Projekt Brenner-Nordzulauf im gemeinsamen Planungsraum Trassenauswahlverfahren mit Öffentlichkeitsbeteiligung

PROTOKOLL

Thema:	20. Sitzung des Gemeindeforums Nord 2
Datum und Uhrzeit:	22.06.2019, 19:00-21:00 Uhr
Ort:	Wendelsteinhalle, Gemeinde Brannenburg
TeilnehmerInnen (ohne Titel)	Karl Leistner (Samerberg) Olaf Kalsperger (Raubling) Andreas Schober (Raubling) Klaus Artmann (Raubling) Alexandra Burgmaier (Raubling) Brunhilde Rothdauscher (Raubling) Stefan Landprecht (Raubling, Beobachter) Christoph Schneider (Neubeuern) Martin Schmid (Neubeuern) Klaus Spatzier (Neubeuern) Wilhelm Klopfer (Neubeuern) Georg Fritz (Neubeuern) Manuel Gotthalseder (DB Netz AG) Sven Madlung (DB Netz AG) Lisa Eberle (DB Netz AG) Peter Hofer (ÖBB Infra) Peter Kölbach (ÖBB Infra) Alexander Buchner (IPBN) Sabine Volgger (clavis) Carina Röder (clavis)

20. GEMEINDEFORUM NORD 2

Werkstätten-Blick: NBS unterquert BAB A8 (Varianten **Gelb/Oliv/Türkis**) Zu beachtende Konfliktbereiche (Auswahl)

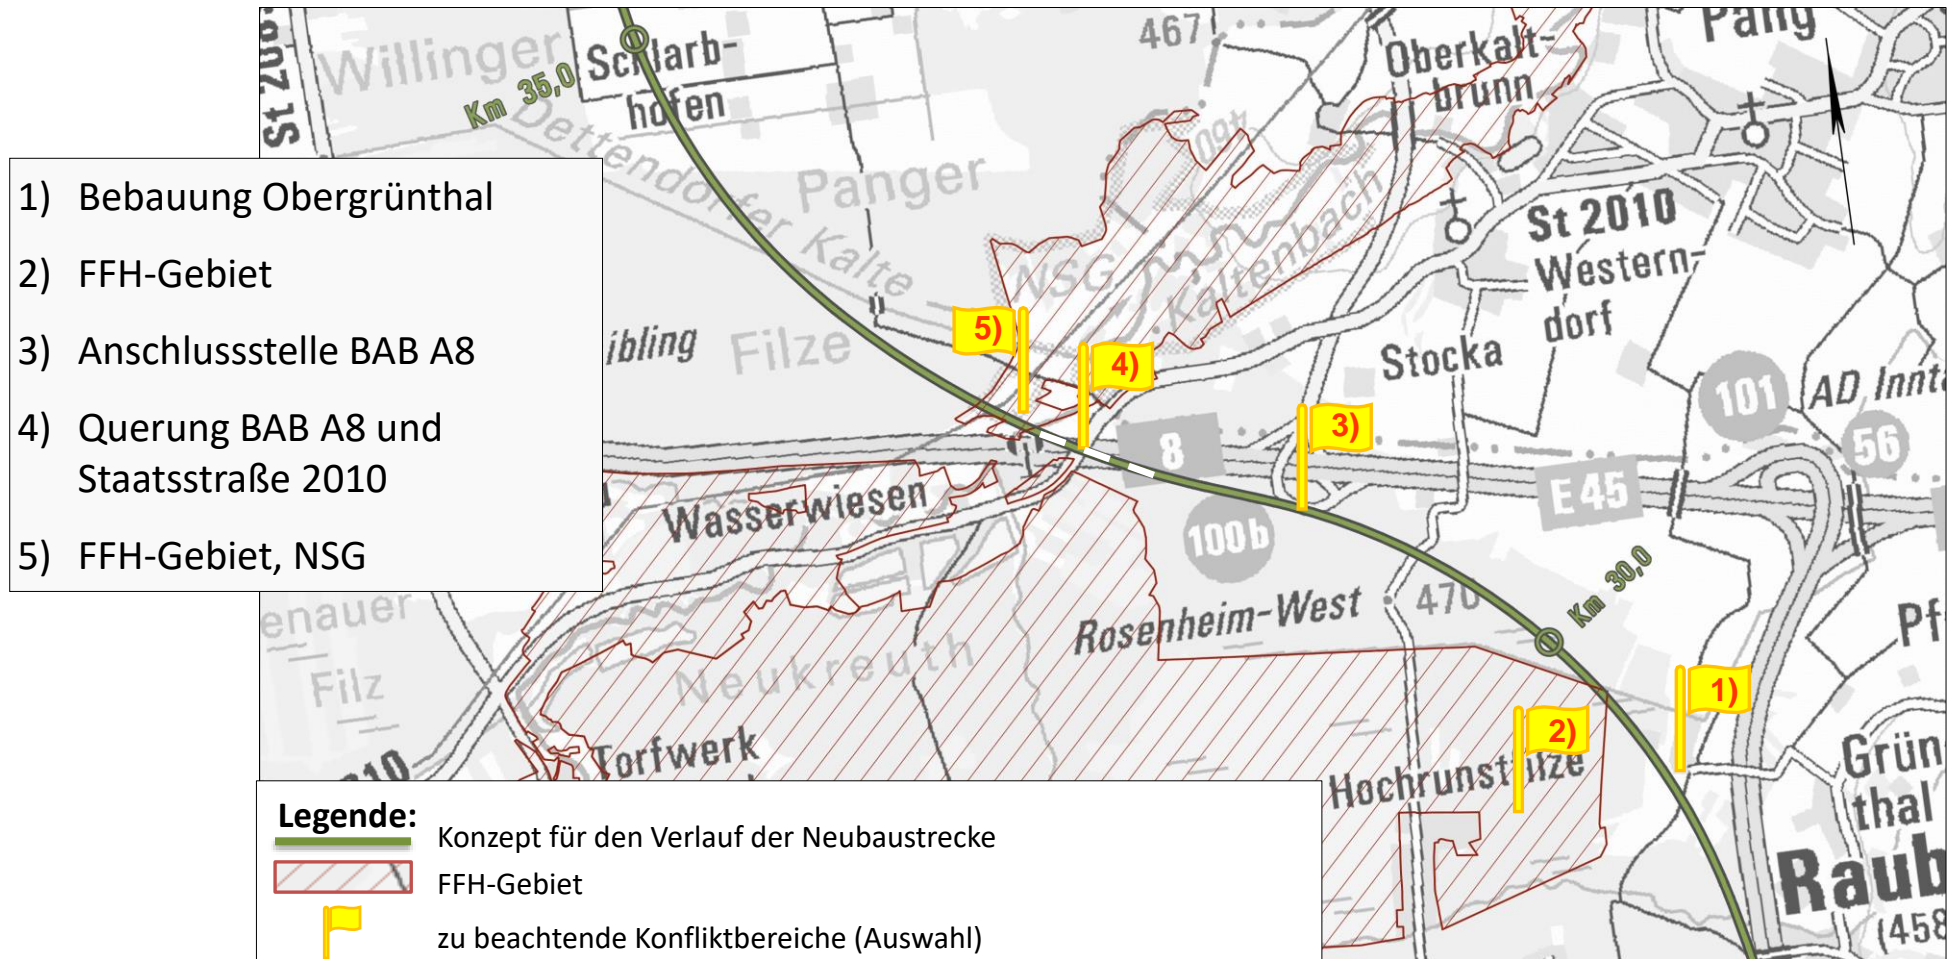
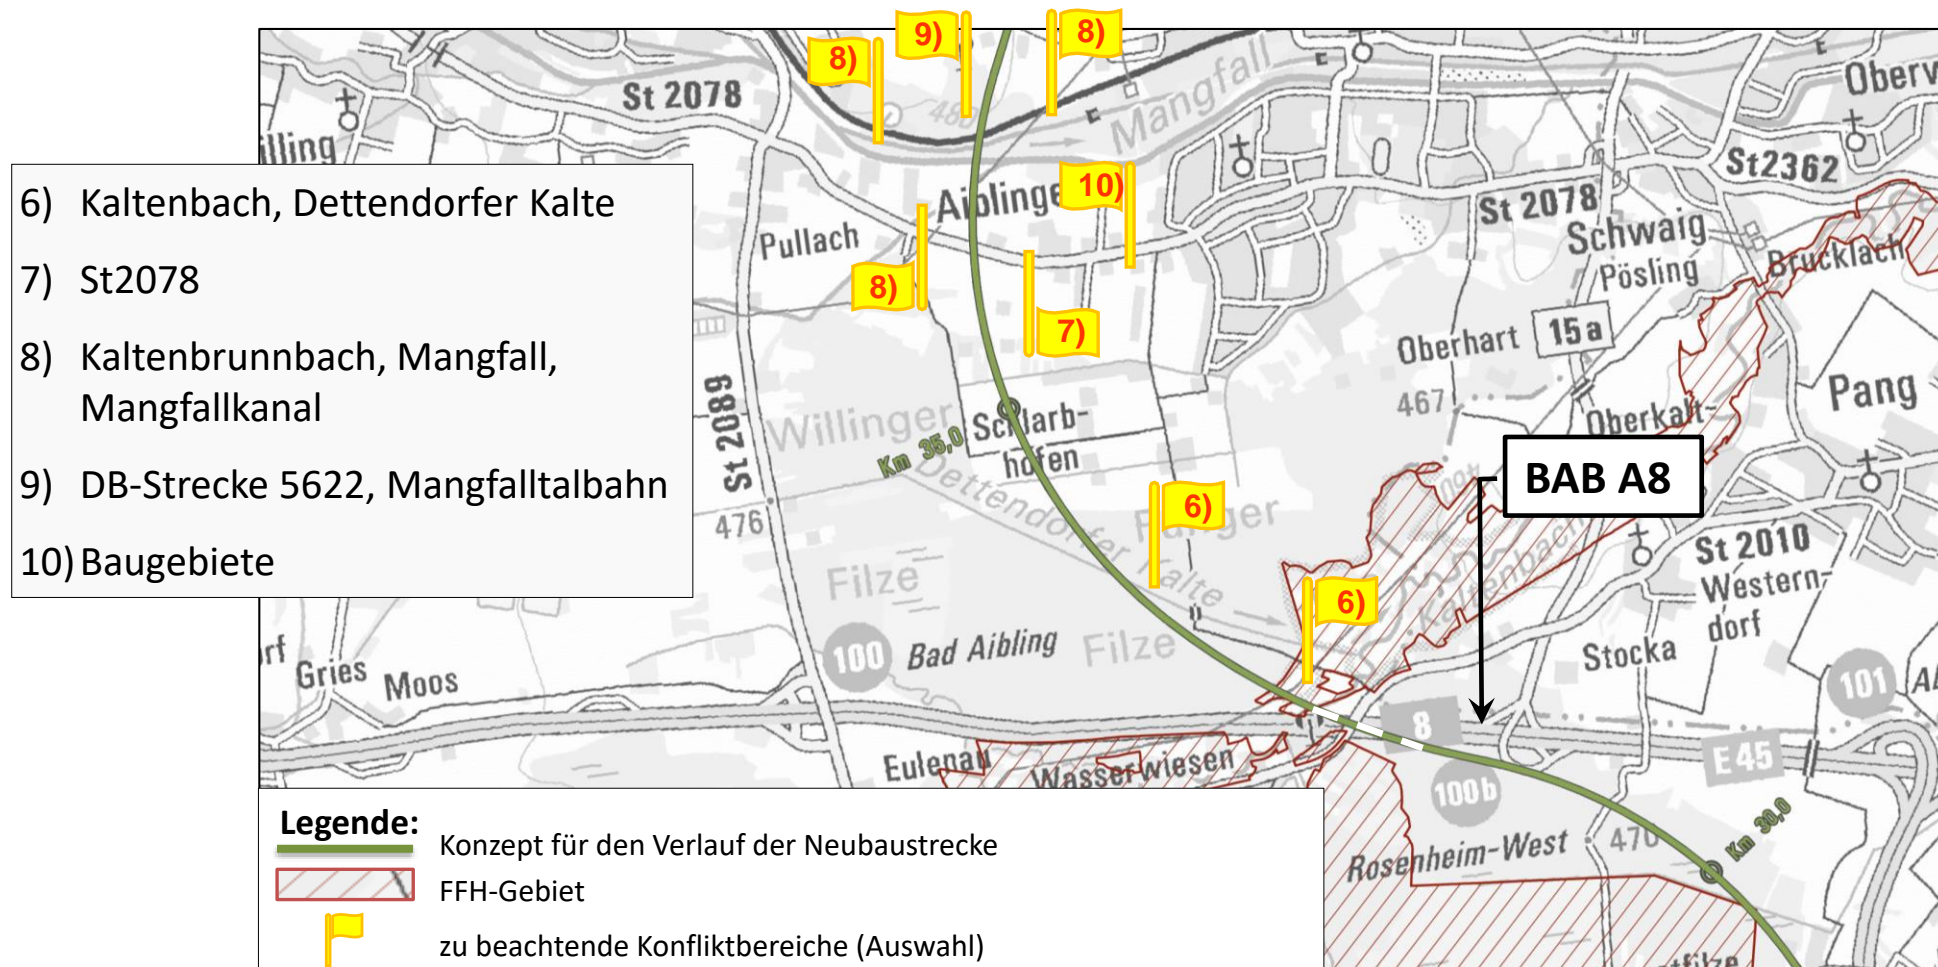
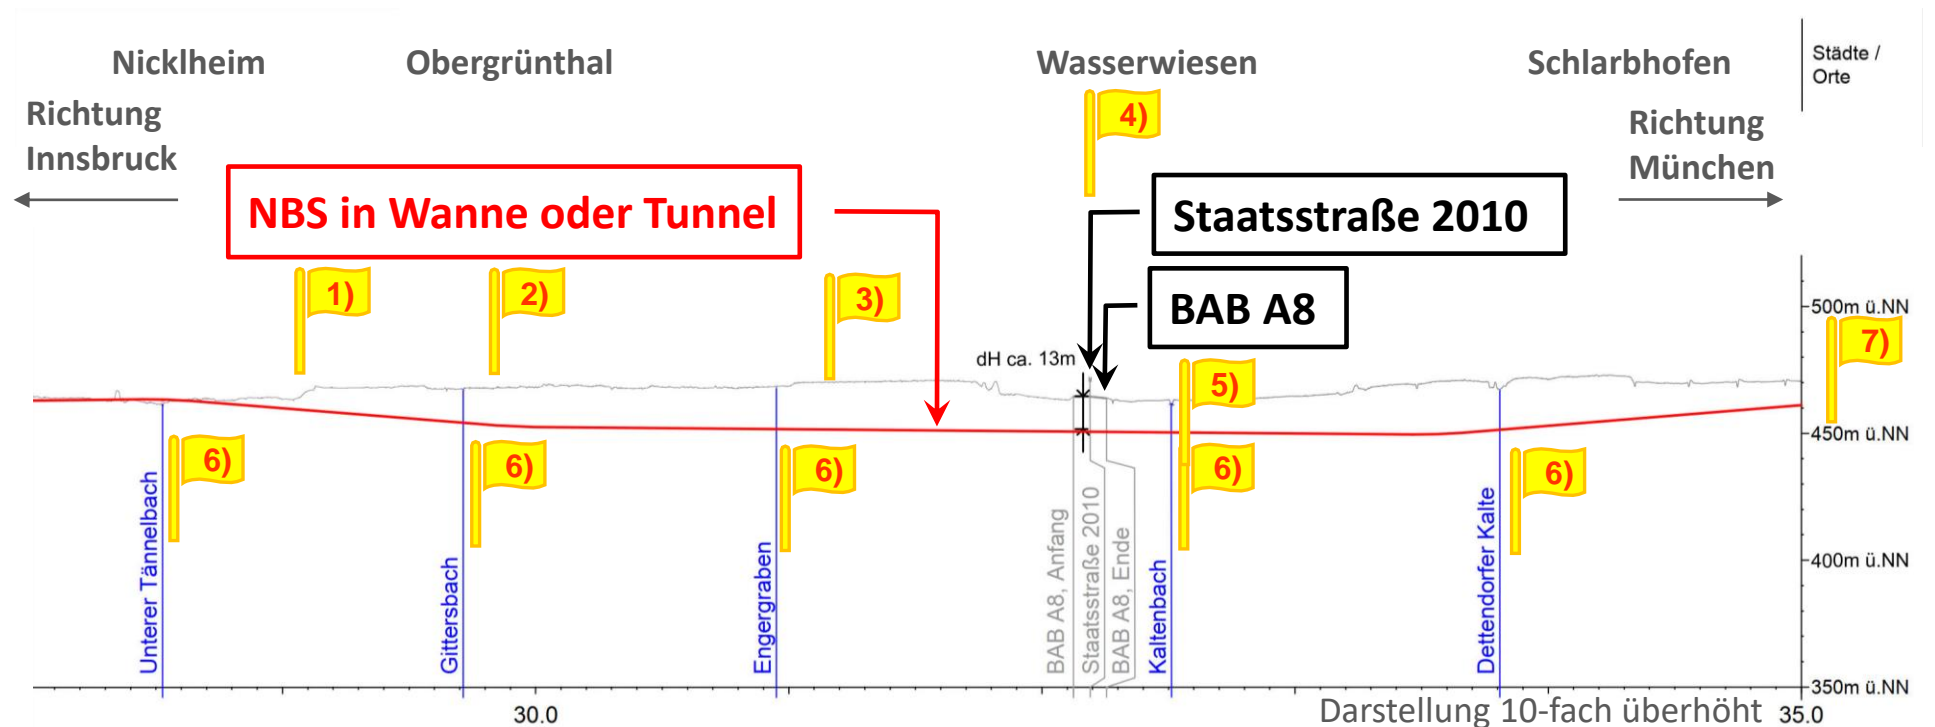
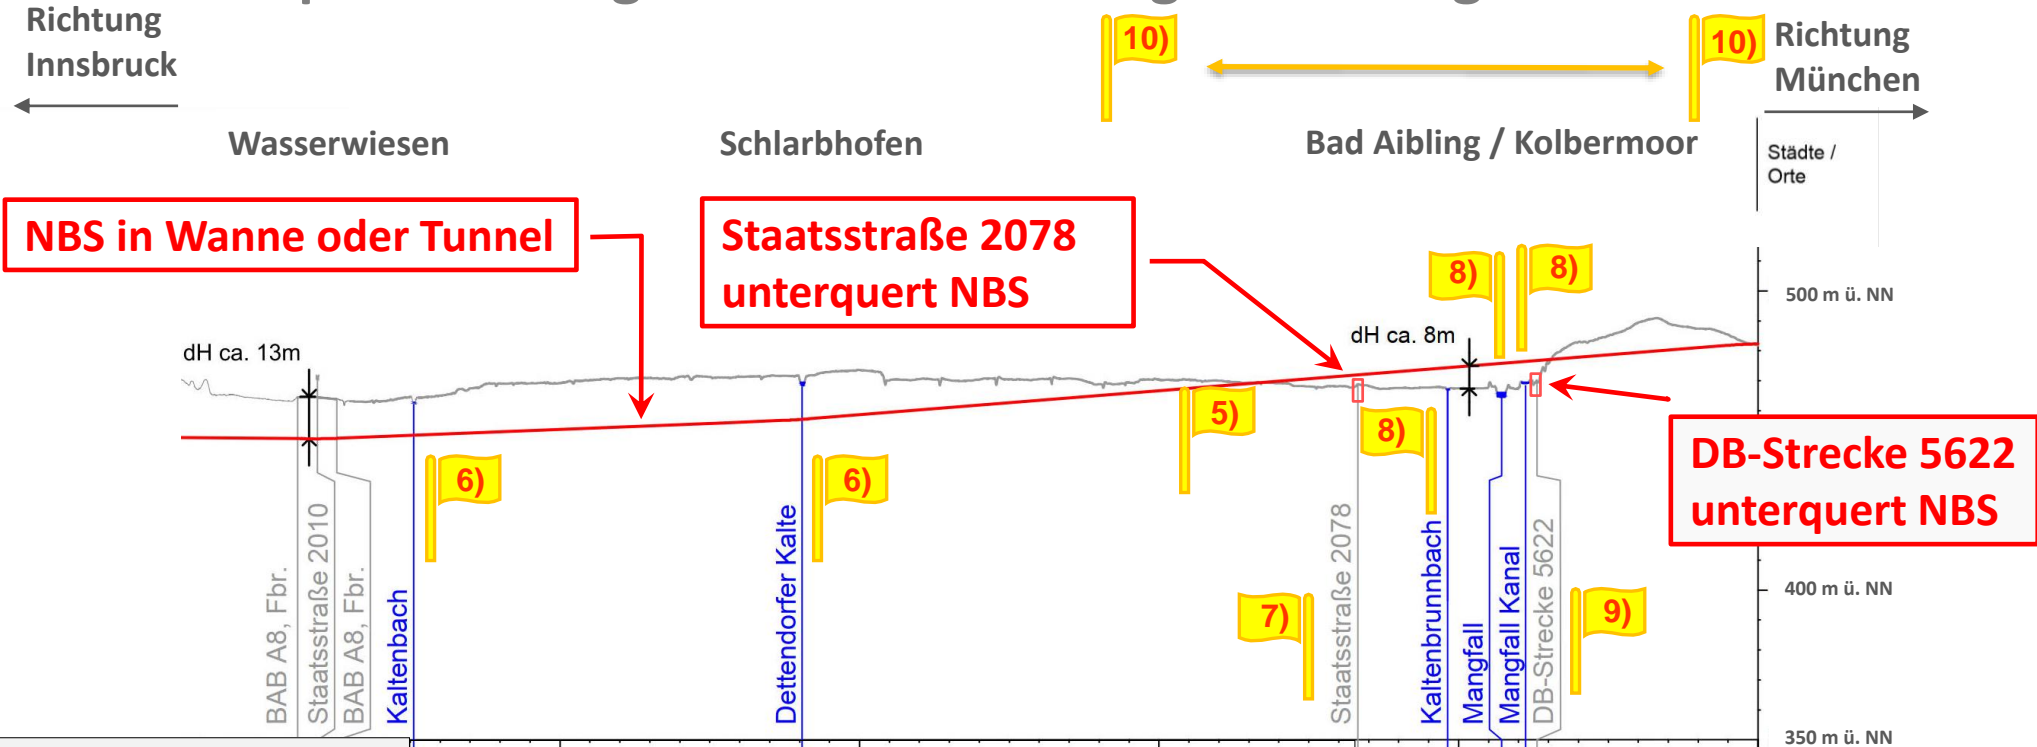
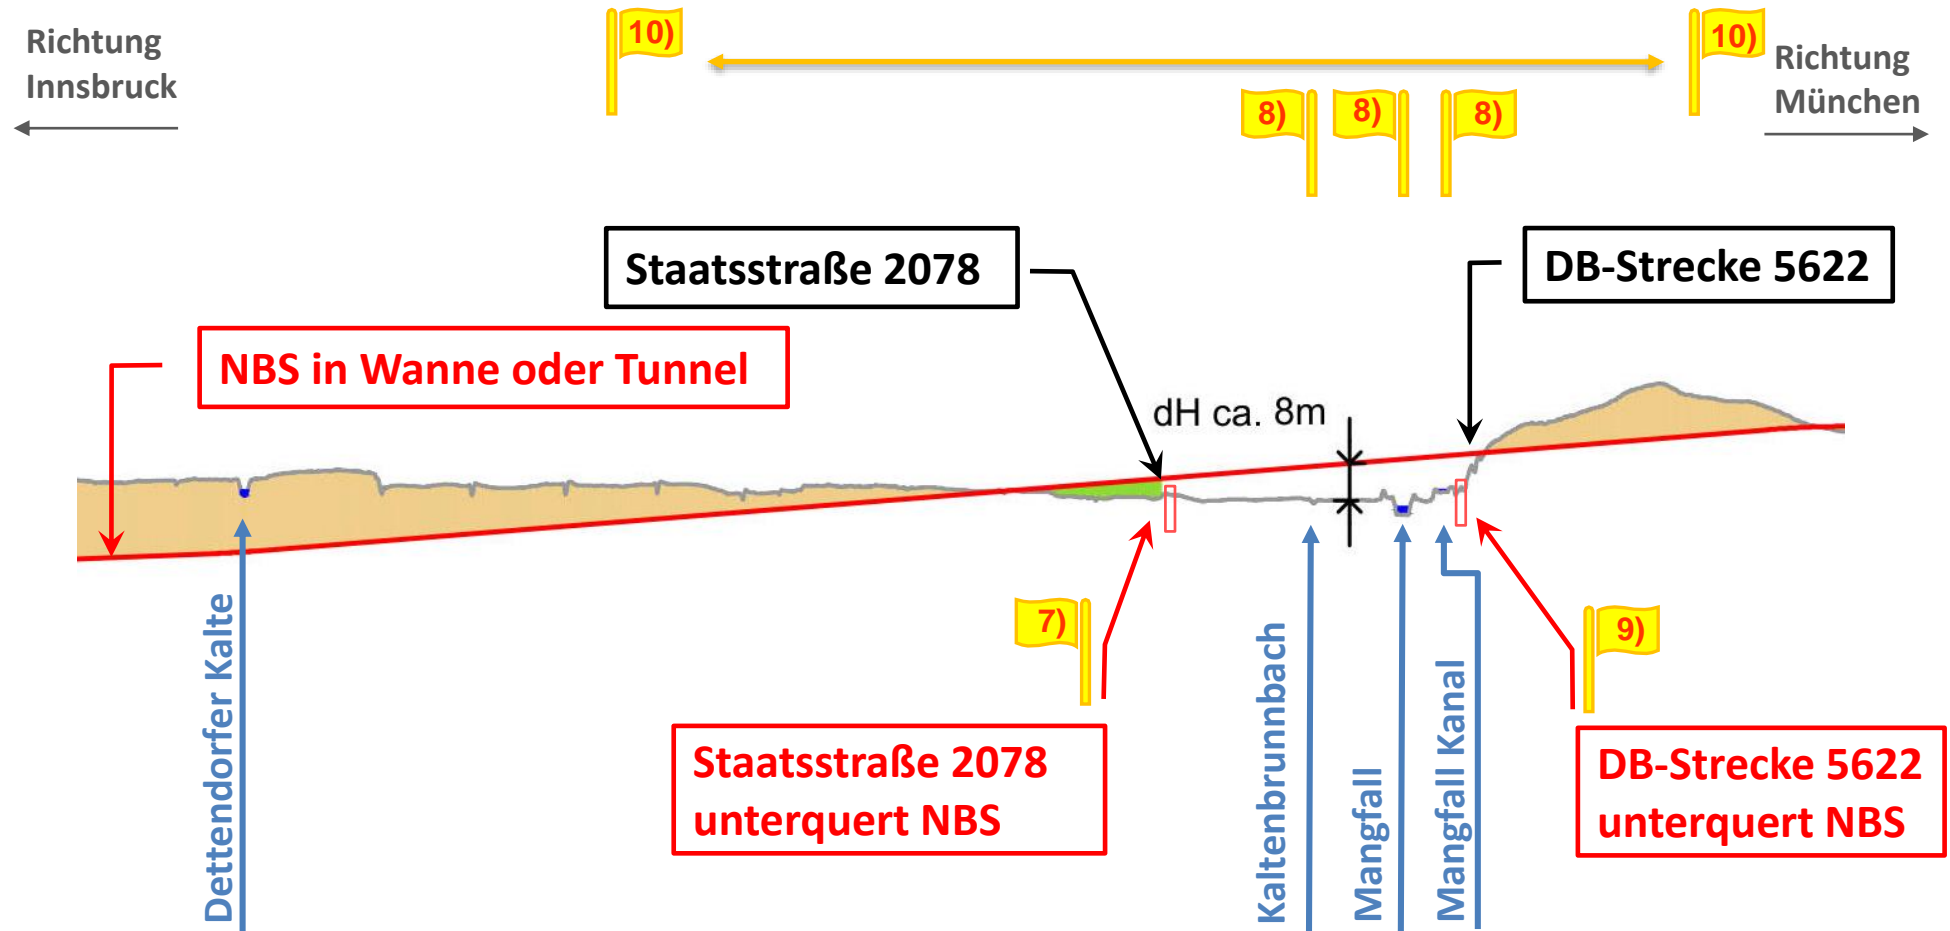
Ein Forenmitglied fragt, ob bei der Weiterverfolgung der Überquerung eine Trasse im zweiten Stock angedacht ist, also in etwa 8 Meter Höhe? Muss die Staatsstraße überquert werden?

Der Blick in die Werkstatt ist sehr interessant. Höchstwahrscheinlich kann generell angenommen werden, dass Unterquerungen problematischer sind als Überquerungen? Es wird tendenziell schwieriger sein gegen Bodenwiderstände vorzugehen.

- Der Planer antwortet, dass in dem Fall der Überquerung, die Staatsstraße die BAB unterquert. Die Staatsstraße müsste dafür angepasst werden. Die Staatsstraße hat

andere Steigungsparameter als die Neubaustrecke. Es bestehen daher weniger Risiken, wenn die Neubaustrecke über der BAB geführt werde. Umgekehrt gibt es deutlich höhere Risiken.

- Die Projektleitung ergänzt, dass die Staatstraße in dem Szenario unter der Autobahn durchgeführt werde. Dieses Vorgehen wurde als machbar quantifiziert und bereits im Januar vorgestellt.

- Die Projektleitung antwortet, dass dies nicht pauschal der Fall ist. Es hängt davon ab, wie sich eine Über- oder Unterquerung herstellen lässt. Es gibt bereits jetzt Bereiche, wo Überquerungen ausgeschlossen wurden, obwohl nicht topografisch bedingt. Ein Beispiel hierfür ist der Abschnitt von Riedering nördlich nach Rosenheim, welche im Wesentlichen aufgrund Besiedlung im Tunnel geführt wird.

Verknüpfungsstelle Niederaudorf-BAB - Lageuntersuchung

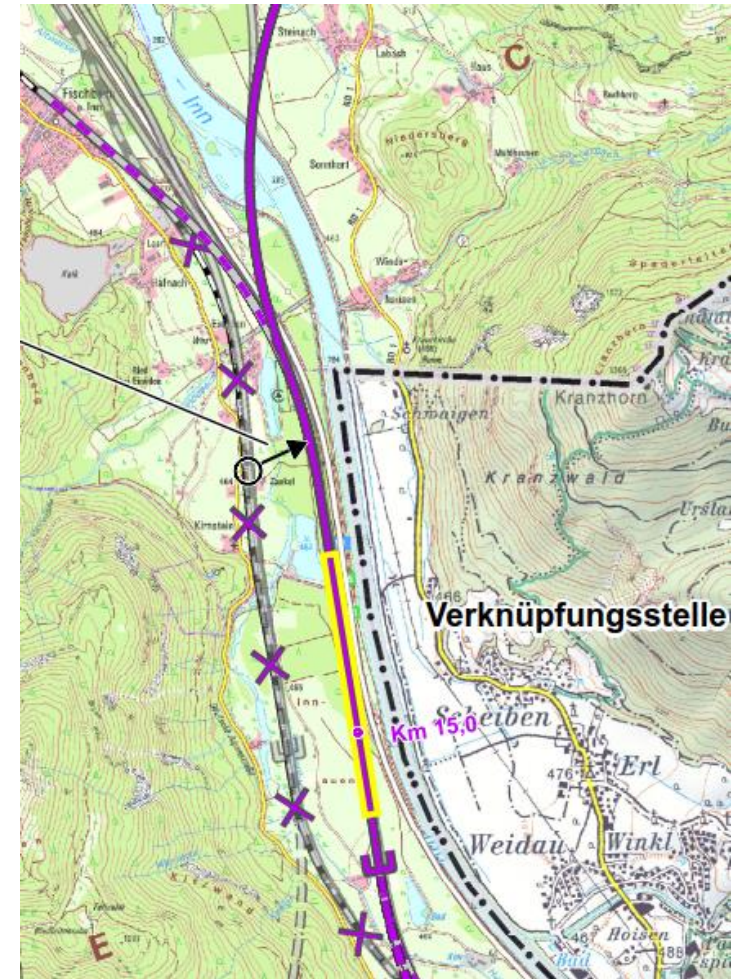
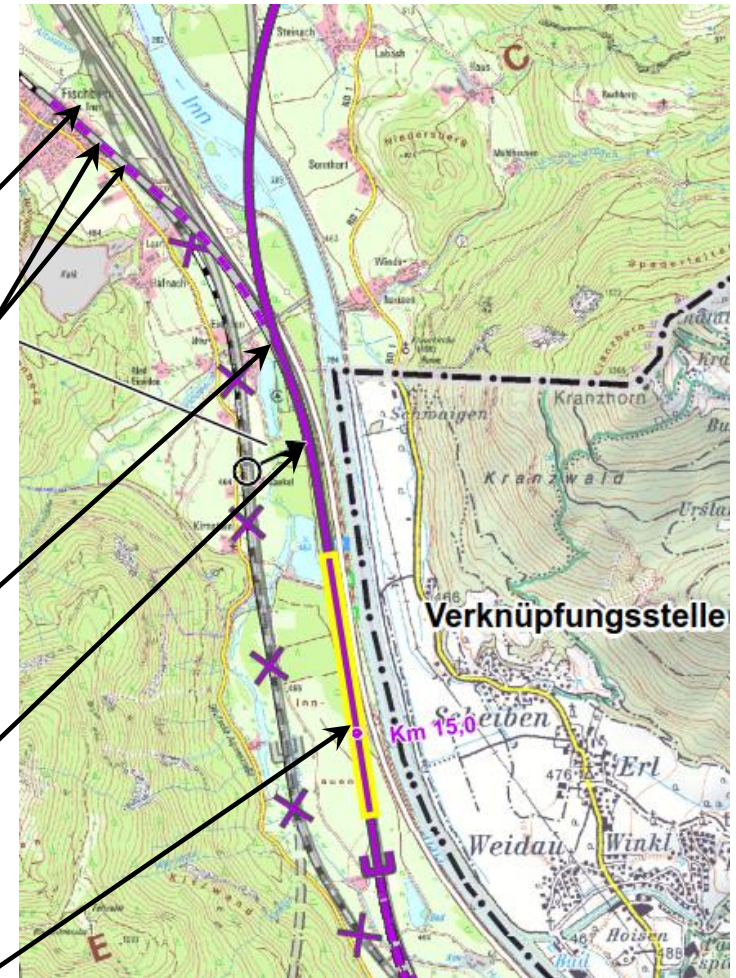
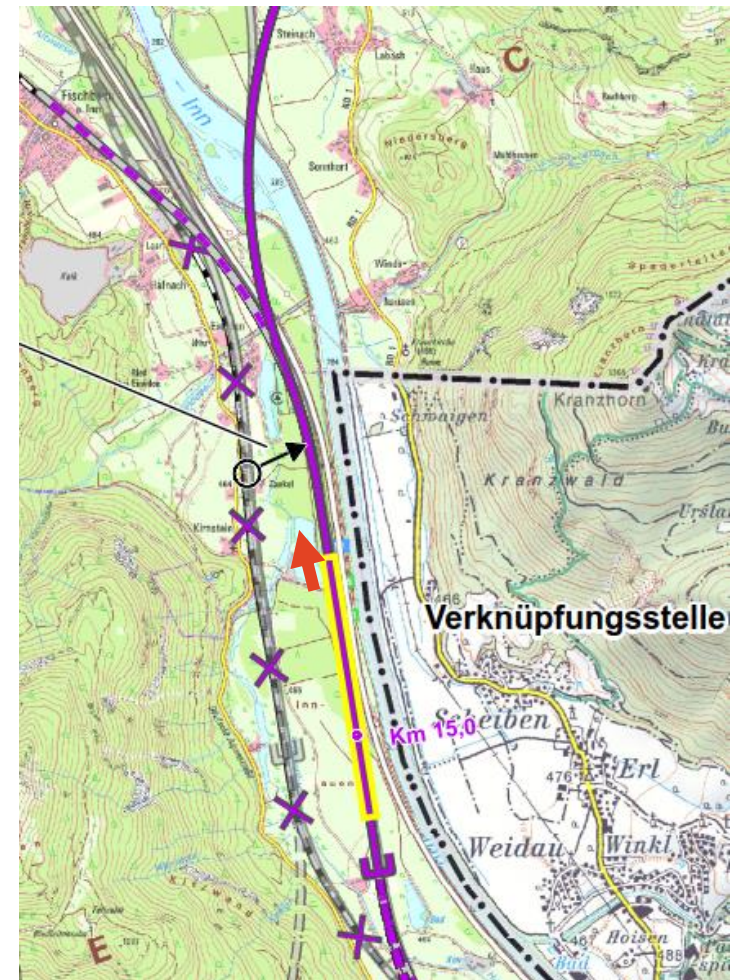
Wie lange ist eine Verknüpfungsstelle?

Ein Forenmitglied fragt, ob die Verknüpfungsstelle Niederaudorf notwendig ist für die Trassenführungen östlich des Inns? Sind diese Trassen somit auch weiterhin möglich?

Dann ist eine Verschiebung der Verknüpfungsstelle Niederaudorf nach Norden eigentlich nicht möglich? Dadurch nimmt man sich Möglichkeiten.

- Die Projektleitung antwortet, dass die Verknüpfungsstelle in Niederaudorf in etwa 1,4-1,6 km einnehmen wird. Durchschnittlich kann von einer Länge von rund 1,5 Kilometern ausgegangen werden.

- Der Planer bestätigt die Aussage. Die Abzweigung nach rechts (östlich) spielt hierfür eine untergeordnete Rolle. Eine Verschiebung der Verknüpfungsstelle nach Norden ist nur minimal um 100 bis zu 200 Meter möglich.

- Der Planer antwortet, dass gewisse Lösungen für manche Interessen Vorteile und für andere Nachteile bringt. Für die Trassenauswahl insgesamt hat dies kaum Auswirkungen. Relevant ist vielmehr, wo es Anrampungen und Bauwerke gibt, die Gleise bleiben gleich.
- Die Projektleitung ergänzt, dass die Verknüpfungsstelle Niederaudorf bei unterschiedlichen Trassen kleinräumig unterschiedlich zu liegen kommen kann.
